VIGTIGT - Vigtig produktinformation Philips HeartStart MRx-monitor/defibrillator

To problemer med kabinettet på MRx kan indebære en risiko for patienter eller personale

SÅDAN IDENTIFICERE R DU BERØRTE PRODUKTER

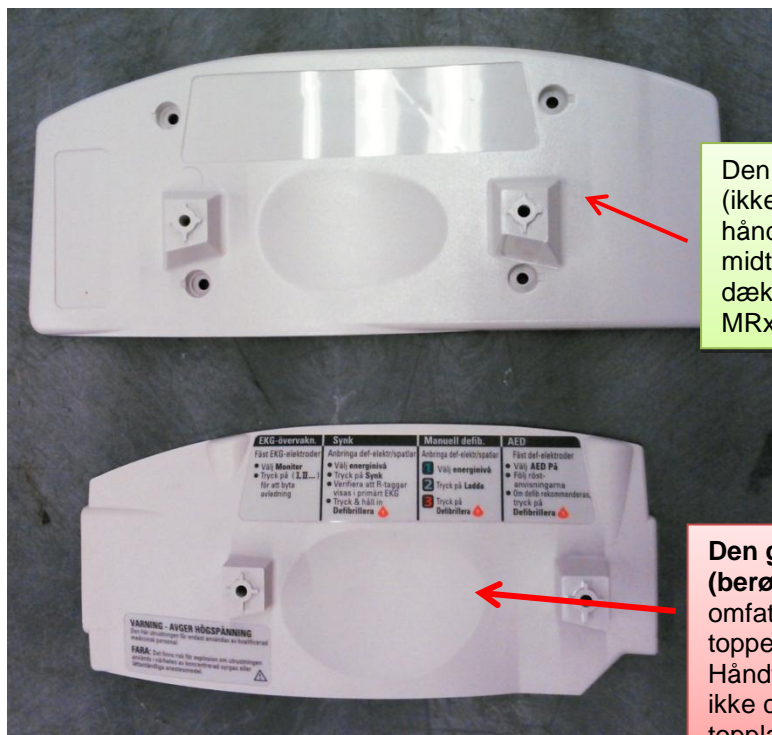
Tilstand nr. 2: Enheden har den gamle topplade

Enheder med en gammel topplade, som vist i figuren nedenfor, er berørt. Enheder, der har en paddle-bakke eller den nye topplade er ikke berørt.

Den gamle topplade (**berørt**) er kortere og omfatter kun en del af toppen af MRx. Håndtagets placering er ikke centreret på toppladen.

Den nye topplade (ikke **berørt**) har håndtaget placeret i midten af pladen og dækker hele toppen af MRx.

PLANLAGTE TILTAG HOS PHILIPS	Philips iværksætter en korrigerende foranstaltning for alle berørte systemer. Der leveres en hardwareopgradering uden beregning til alle enheder, der er berørt af dette problem. En repræsentant for Philips Healthcare vil kontakte kunder med berørte enheder med henblik på at aftale installation af opgraderingen.
YDERLIGERE INFORMATION OG SUPPORT	Hvis du har brug for yderligere information eller support i forbindelse med dette problem, er du velkommen til at kontakte din lokale Philips-repræsentant: <Kontaktoplysninger for Philips repræsentanten i det pågældende land, udfyldes af KM / land>
